東通原子力発電所1号炉審査資料	
資料番号	A1-CA-0118
提出年月日	2023年4月17日

東通原子力発電所 基準地震動の策定のうち プレート間地震の地震動評価について (コメント回答)

2021年4月23日
東北電力株式会社

審査会合におけるコメント

3.1 プレート間地震の地震動評価フロー

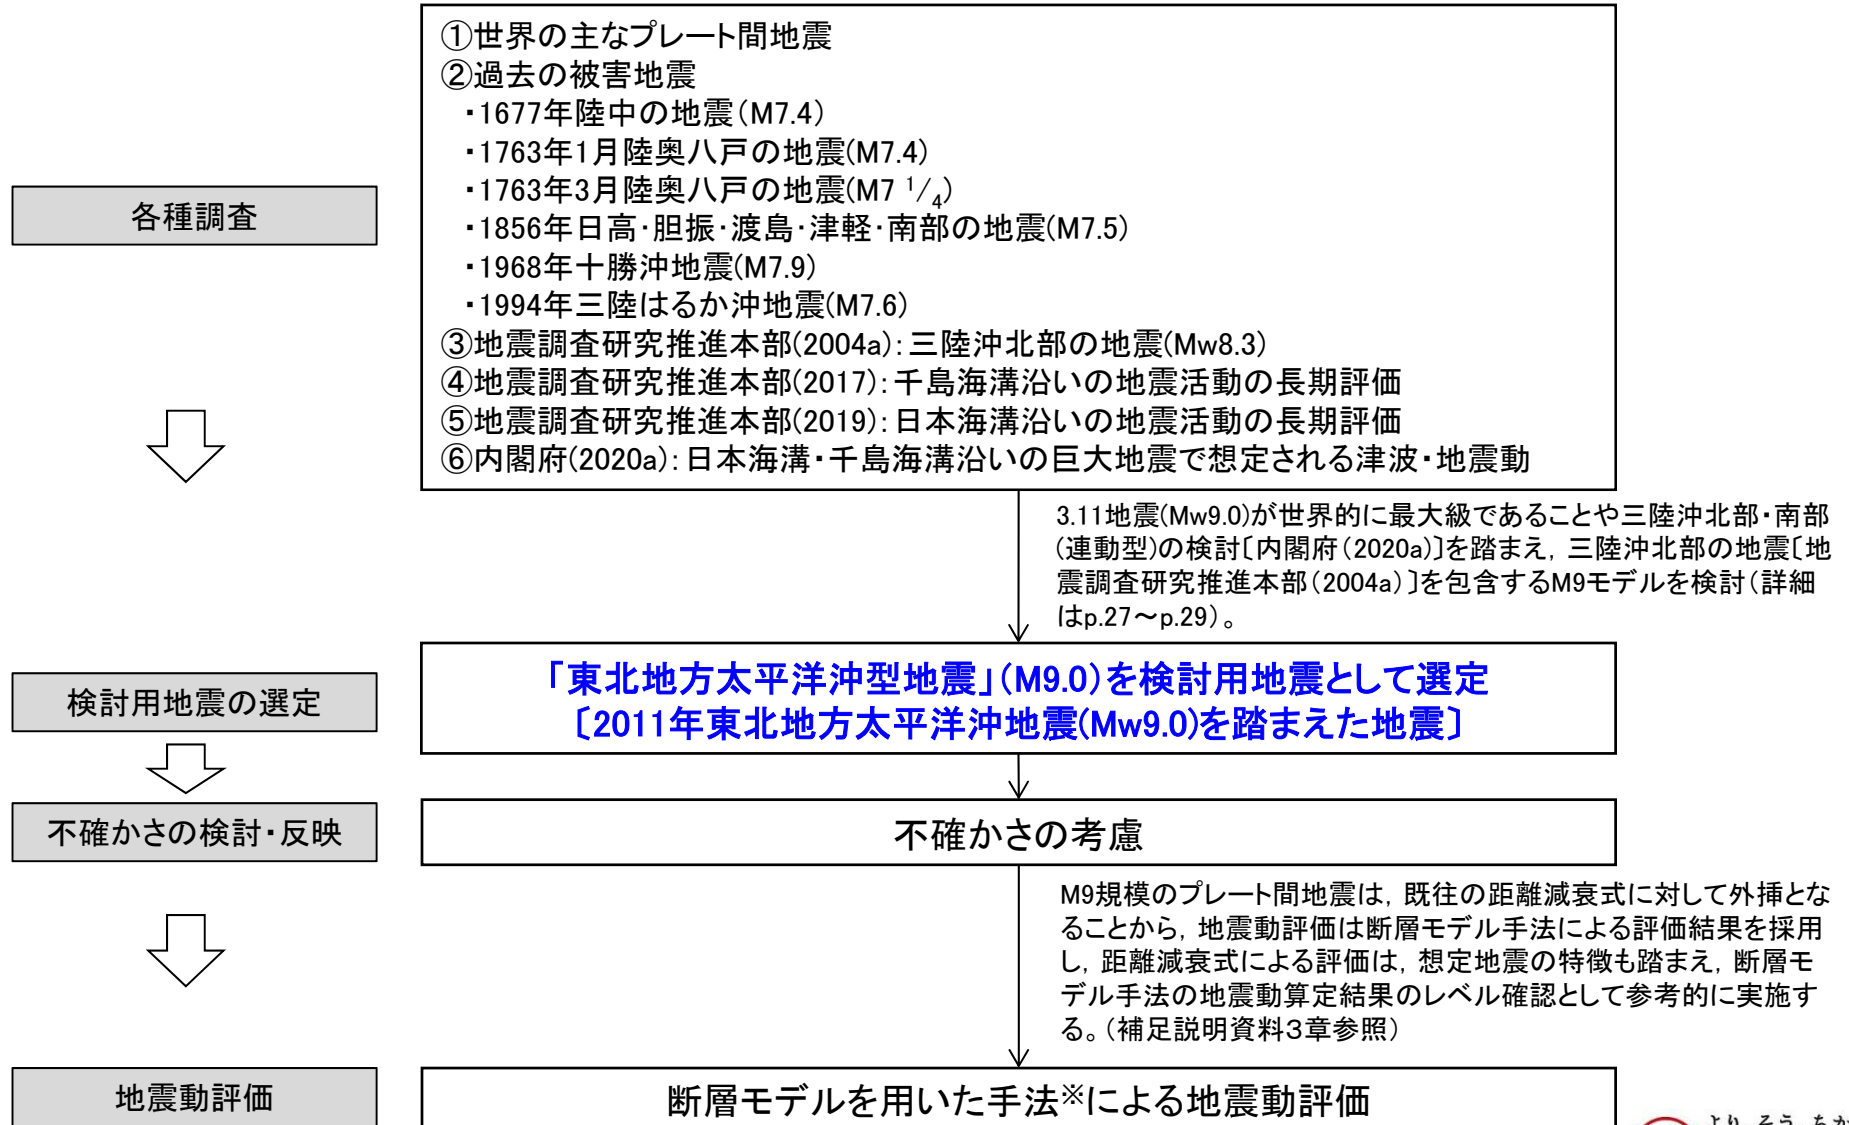
S175

➤ プレート間地震の評価フローを以下に示す。

※: 経験的グリーン関数法[釜江ほか(1991)及び入倉ほか(1997)]を用いる。

三陸沖から房総沖にかけての主な地震と
主な震源域〔中央防災会議(2004)〕

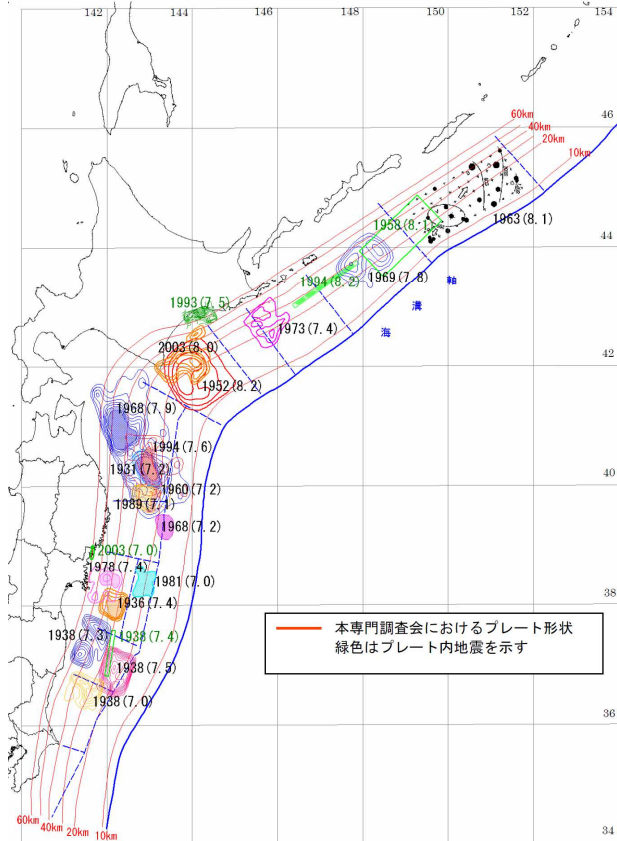
S176

- 諸井ほか(2013)では、M9規模のプレート間地震の破壊領域は広域にわたるため、強震動生成域 (SMGA) は各領域区分毎に設定している。
- 本検討においても、中央防災会議(2004)及び地震調査研究推進本部(2004b)(2012)※を参考とし、三陸沖北部(青森県東方沖・岩手県沖北部)、三陸沖中部(岩手県沖南部)、宮城県沖及び三陸沖南部海溝寄り(宮城県沖)の領域、十勝沖及び根室沖に配置する。

三陸沖北部の領域の断層面及びSMGA位置(赤色線)
[地震調査研究推進本部(2012)に一部加筆: 図中「1968年十勝沖アスペリティ」のコンターは永井ほか(2001)]

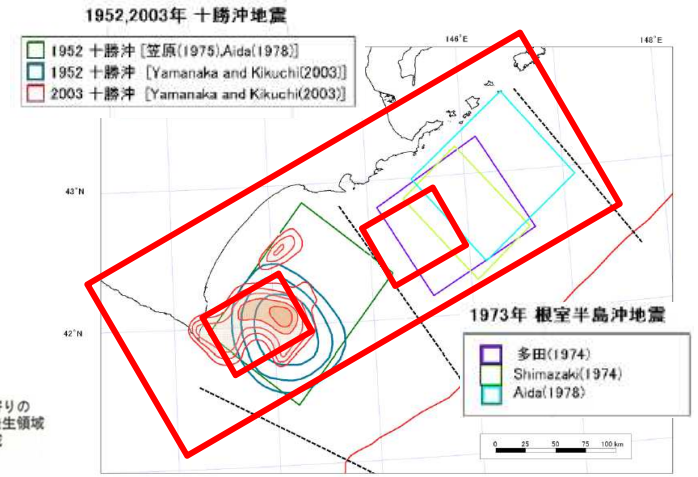
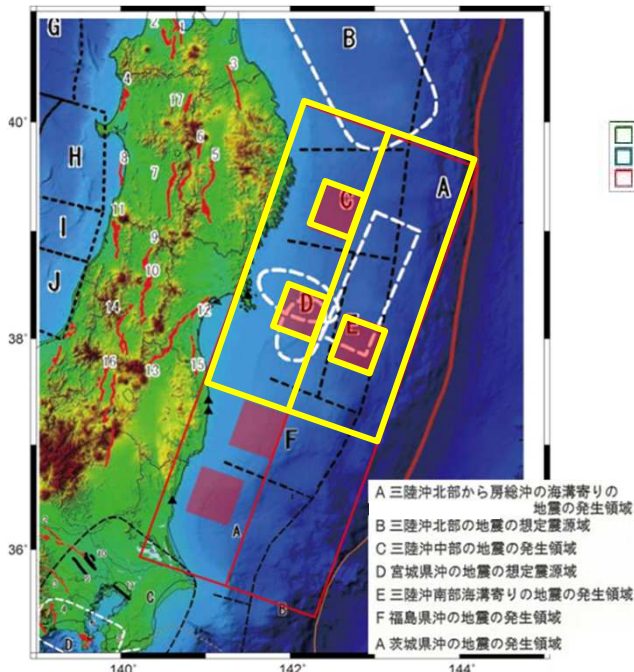
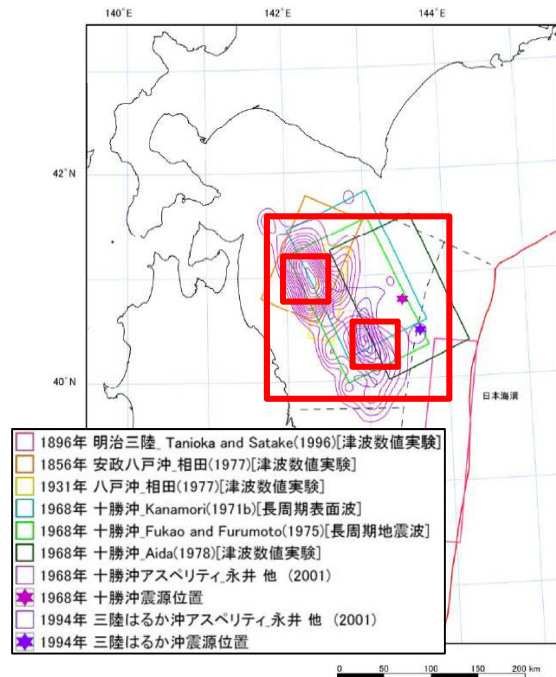
S176

- 敷地に最も近い三陸沖北部(青森県東方沖・岩手県沖北部)の領域では、永井ほか(2001)による1968年十勝沖地震の震源におけるすべり量分布等と対応する位置に断層面及びSMGAを設定する。
- 三陸沖中部(岩手県沖南部)～宮城県沖及び三陸沖南部海溝寄り(宮城県沖)の領域については、諸井ほか(2013)を参考に、発生領域の区分けを包含するように断層面を設定し、発生領域の区分けに基づき過去の地震の震源域相当の位置にSMGAを設定する。
- 千島海溝沿いの領域については、地震調査研究推進本部(2004b)に示されている1952年、2003年十勝沖地震及び1973年根室半島沖地震の各種震源モデルを参考に断層面及びSMGAを設定する。

Igarashi et al.(2001)によるアサイスミックフロント位置(一部加筆)
(図中AF:アサイスミックフロント, LT:プレート間地震)

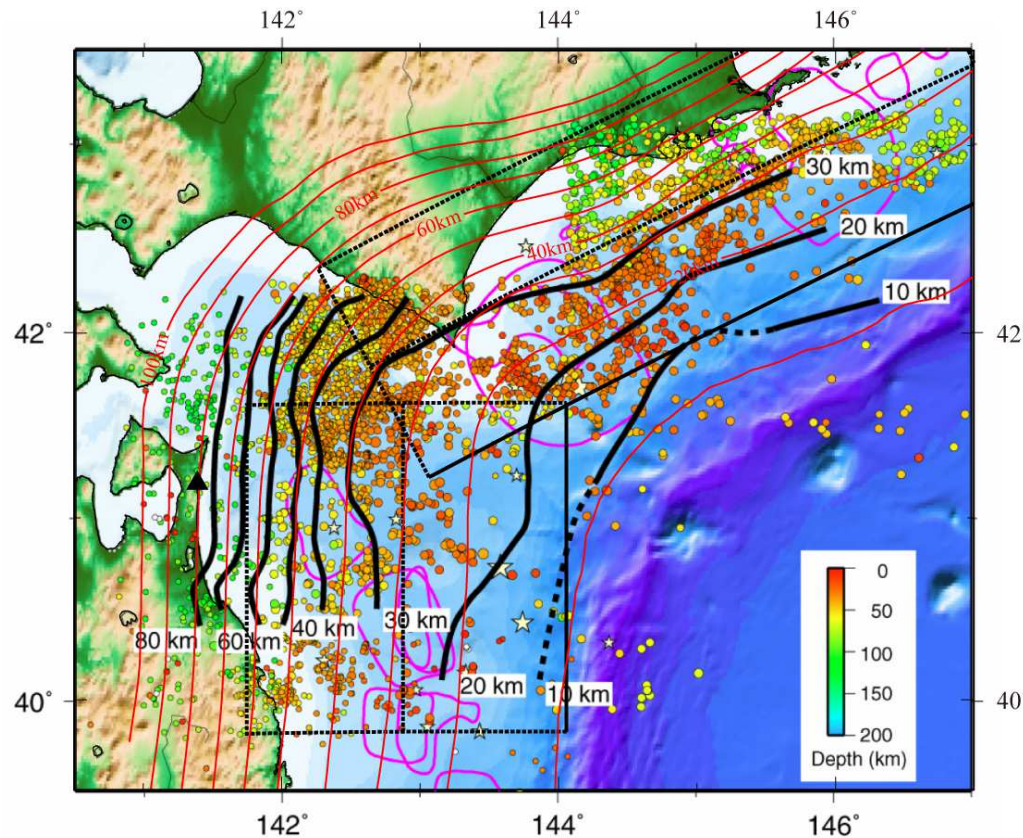
S176

- 敷地周辺では, アサイスミックフロントは海洋プレート上面深さ約50~60kmの位置と対応する。
- 三陸沖北部(青森県東方沖・岩手県沖北部)の領域の断層面の下端の深さ位置は64.2kmであることから, アサイスミックフロントよりも西側まで断層面が設定されている。即ち, より敷地に近い位置に断層面がある保守的な設定となっている。
- 三陸沖中部(岩手県沖南部)～宮城県沖及び三陸沖南部海溝寄り(宮城県沖)の領域の断層面西端もアサイスミックフロントに対応している。

根室沖から三陸沖北部にかけてのプレート境界深度[文部科学省(2007)]と十勝沖及び根室沖の領域の断層面※

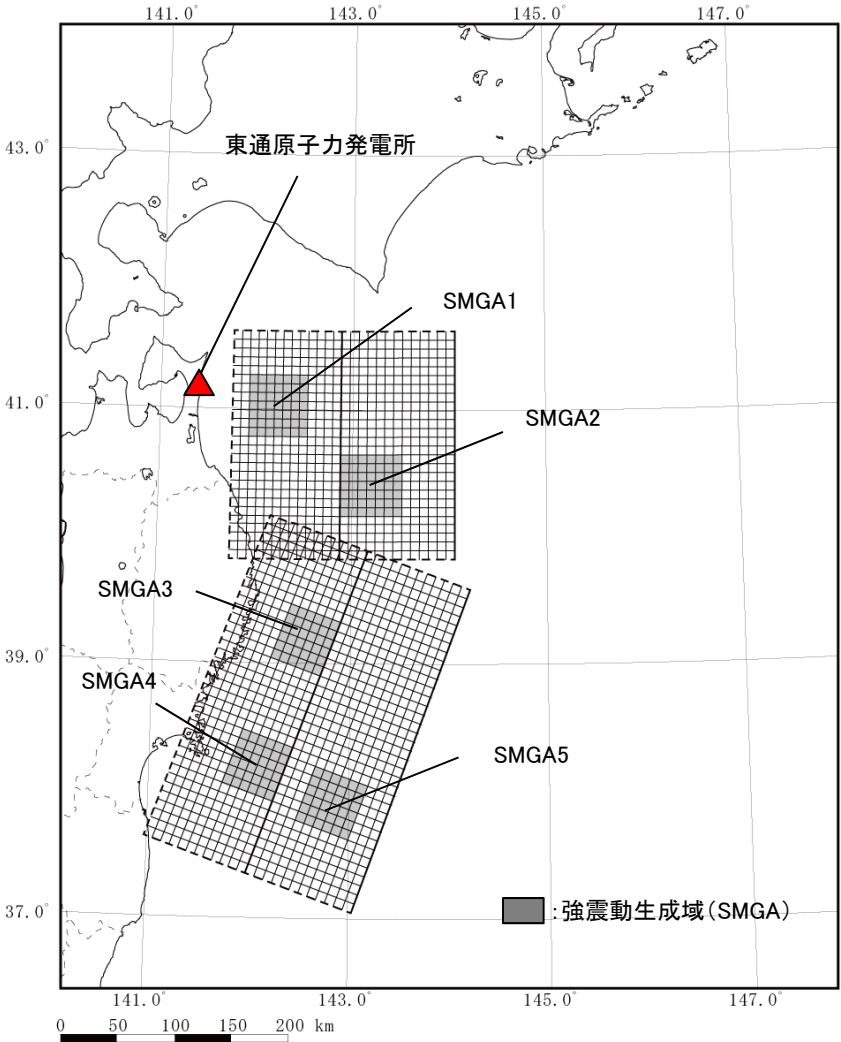
S176

- 文部科学省(2007)では、地震(津波)発生可能性の長期評価、強震動(揺れ)や津波の予測を高精度で行うことを目的として、気象庁関係機関と連携して観測研究を行っており、「東南海・南海地震等海溝型地震に関する調査研究」の成果について公表している。
- 設定した十勝沖及び根室沖の領域の断層面は、「東南海・南海地震等海溝型地震に関する調査研究」による根室沖から三陸沖北部にかけてのプレート境界深度(震源分布及びP波速度構造と、過去に行われた構造探査実験の結果、十勝沖海底余震観測により得られた震源分布から推定。)と対応している。

三陸沖北部～宮城県沖の連動モデル

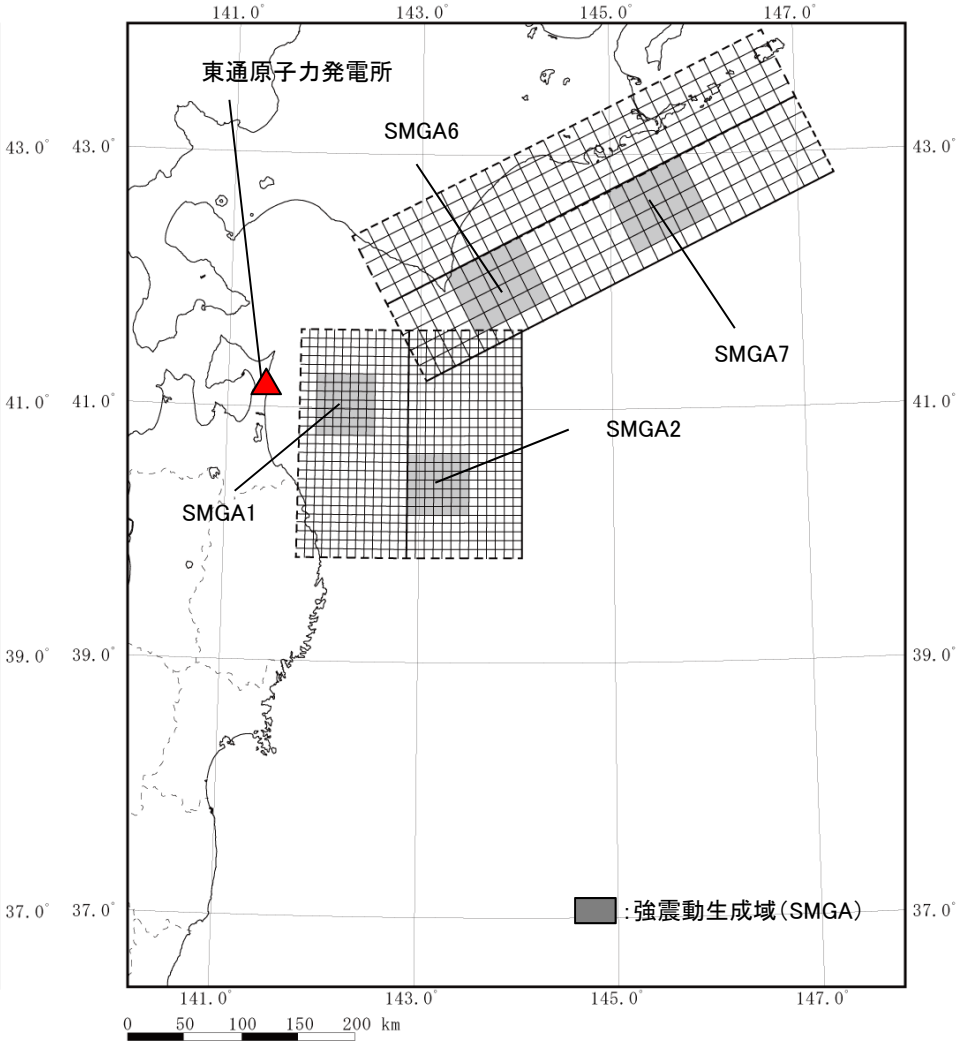
S176

➤ 以上により設定した検討用地震(東北地方太平洋沖型地震)の基本震源モデルの断層面を示す。

三陸沖北部～根室沖の連動モデル
(基本震源モデル)

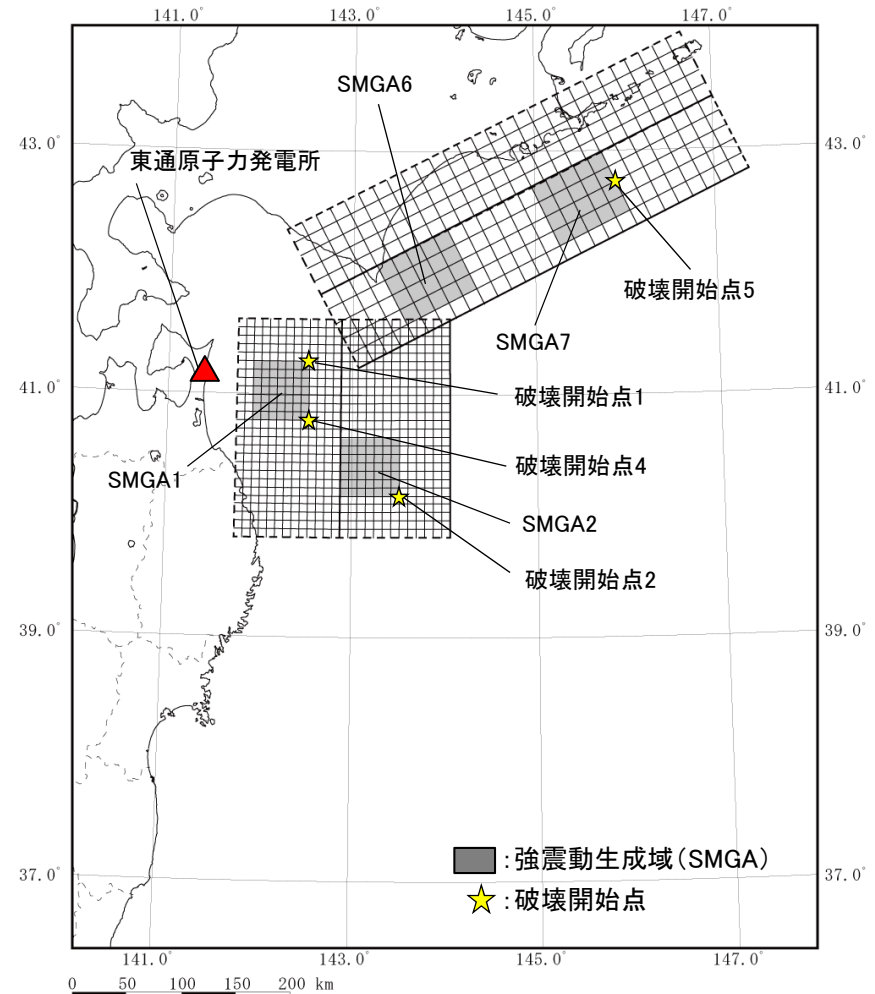
S176

- 破壊開始点は、地震波到来方向やディレクティビティ効果を考慮し、敷地へ影響が大きいと考えられる箇所に設定する。

- ・敷地の東側から敷地に向かって破壊が伝播するケースとして、SMGA1の北東端に設定する。

- ・SMGA1及びSMGA2の破壊伝播方向が敷地に向かって重なるケースとして、SMGA2の南東端に設定する。

- ・敷地への影響が大きいSMGA1(補足説明資料3章参照)について、破壊の伝播方向が敷地へ与える影響を検討するケースとして、SMGA1の南東端に設定する。

- ・SMGA6及びSMGA7の破壊伝播方向が敷地に向かって重なるケースとして、SMGA7の東側中央に設定する。

短周期レベルと既往スケーリング則の比較

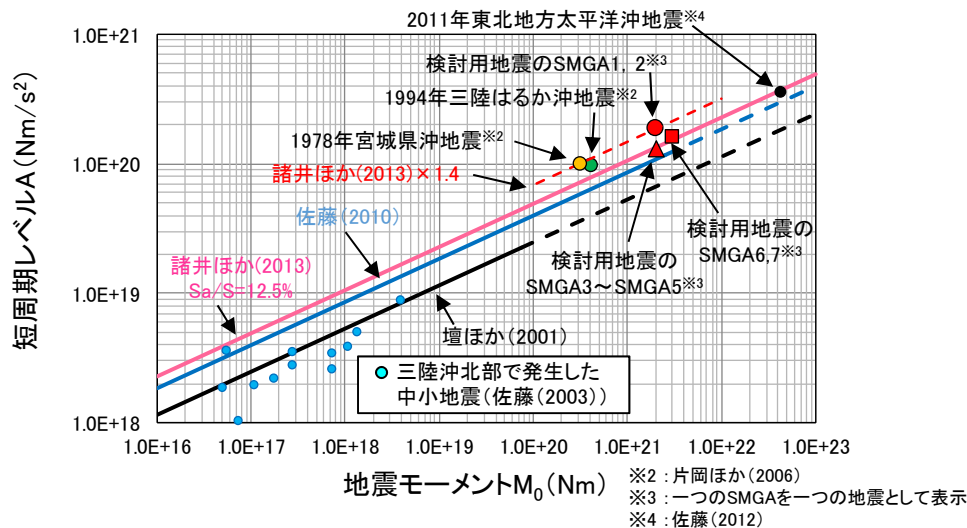
S176

- ▶ 佐藤 (2003) による三陸沖北部で発生した中小のプレート間地震の地震モーメント (M_0) と短周期レベル (A) の関係 (M_0 -A 関係) は、諸井ほか (2013) に基づく全断層面積に対する強震動生成域 (SMGA) の面積比 12.5% の M_0 -A 関係に比べて小さい傾向にある。
- ▶ 佐藤 (2012) において、2011 年東北地方太平洋沖地震の短周期レベルは、佐藤 (2010) の太平洋プレートにおけるプレート間地震のスケーリング則とよく整合することが示されている。
- ▶ 一方、1994 年三陸はるか沖地震 ($M7.6$) の短周期レベルは、諸井ほか (2013) に基づく面積比 12.5% 相当の M_0 -A 関係の約 1.3 倍^{※1} である。

- ▶ 諸井ほか (2013) に基づく面積比 12.5% 相当の短周期レベルの値に、1994 年三陸はるか沖地震を踏まえた割増係数 1.3 を乗じることが考えられる。また、同じ東北地方に発生した過去のプレート間地震では、1978 年宮城沖地震 ($M7.4$) の短周期レベルが諸井ほか (2013) に基づく面積比 12.5% 相当の M_0 -A 関係の約 1.4 倍^{※1} となっている。瀬野 (2020) によれば、1978 年宮城県沖地震等の短周期地震動は断層面がスラブ地殻に及んだことにより生成されたものと考察している。青森県沖のプレート間地震に宮城県沖と同様の傾向があるかどうかは不明であるが、ここでは保守的に割増係数 1.4 を採用する。
- ▶ この割増係数 1.4 は、敷地に最も影響がある SMGA1 に適用し、また、同じ領域にある SMGA2 にも適用する。

- ▶ 佐藤 (2010) によるスケーリング則を上回っていること、敷地からの距離が遠く多少の短周期レベルの変動があっても敷地に与える影響は小さいと考えられることから、諸井ほか (2013) に基づく面積比 12.5% 相当の M_0 -A 関係による短周期レベルの値を採用する。

三陸沖北部～宮城県沖の連動モデル 基本ケース
(敷地に対するSMGA1の $X_{eq}=89\text{km}$)

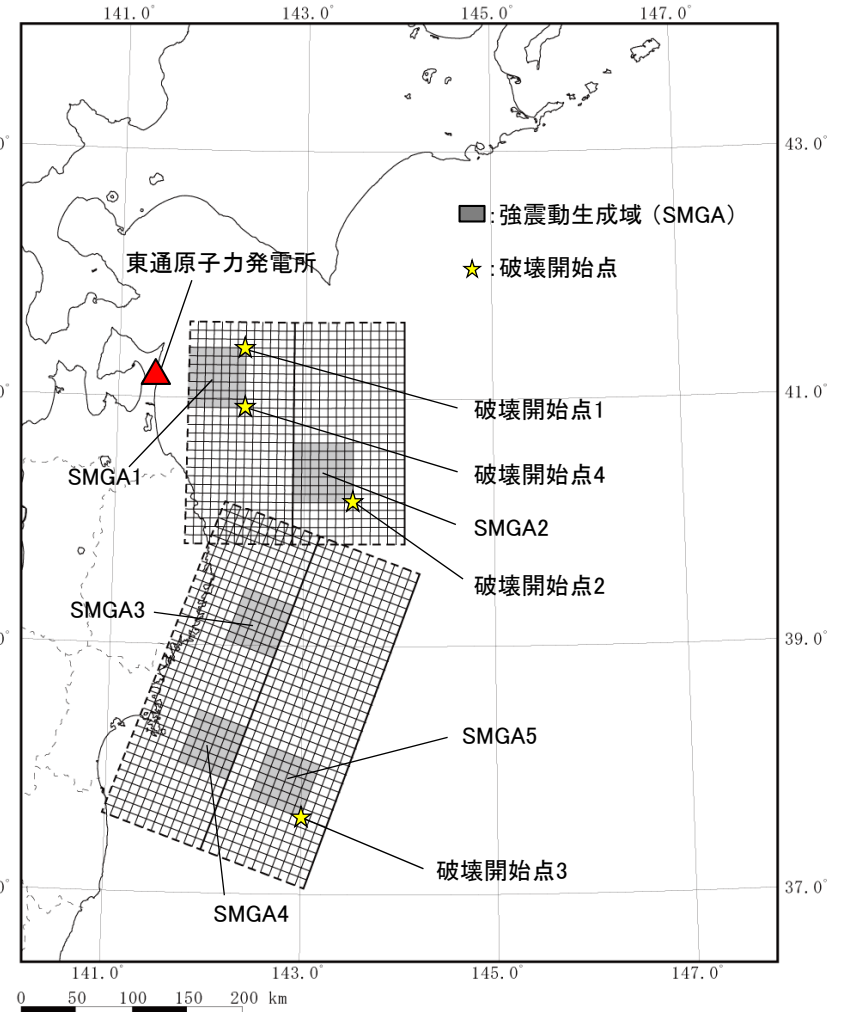
S177

➤ 三陸沖北部～宮城県沖の連動モデルの基本ケース及び不確かさケース(SMGAの位置の不確かさを考慮)の断層面を以下に示す。

三陸沖北部～根室沖の連動モデル 基本ケース
(敷地に対するSMGA1の $X_{eq}=89\text{km}$)

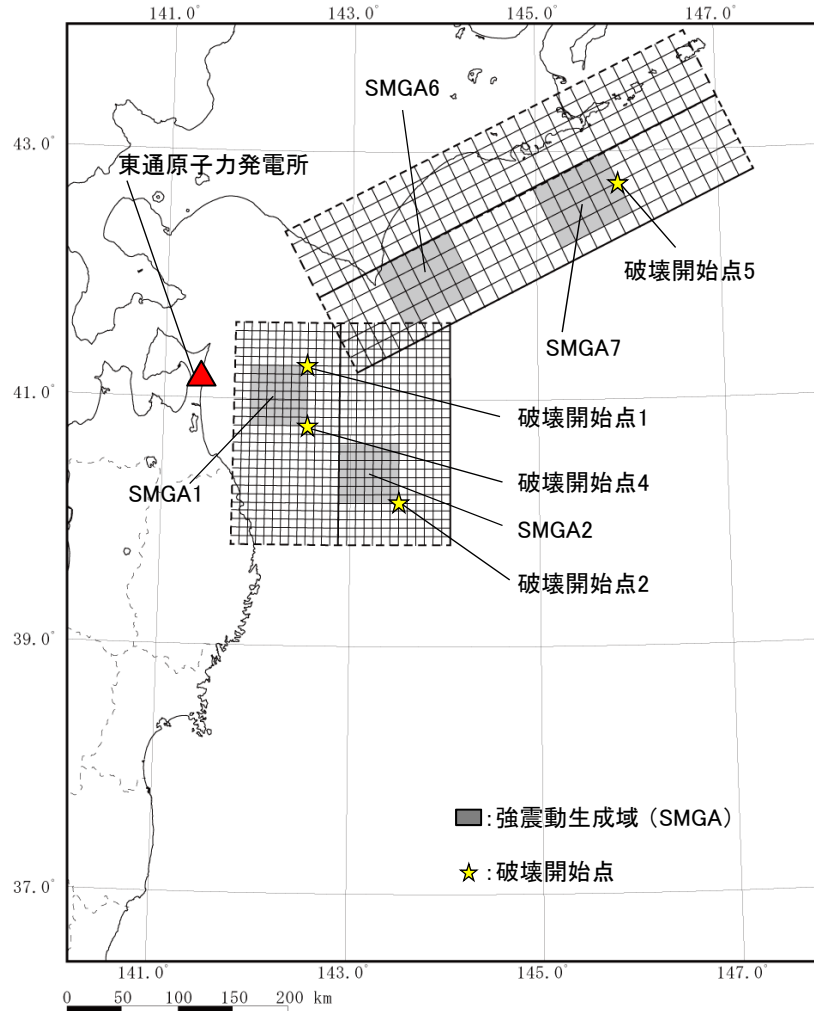
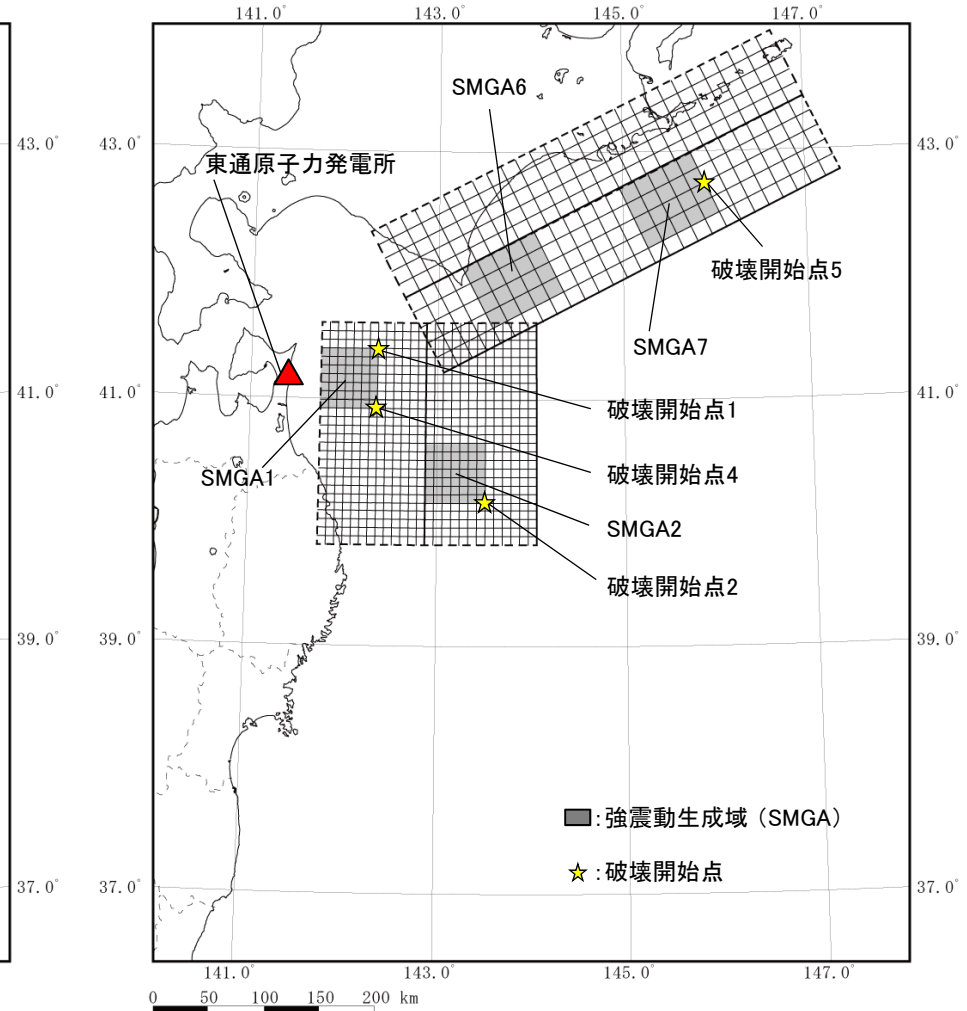
S176 S177

➤ 三陸沖北部～根室沖の連動モデルの基本ケース及び不確かさケース(SMGAの位置の不確かさを考慮)の断層面を以下に示す。
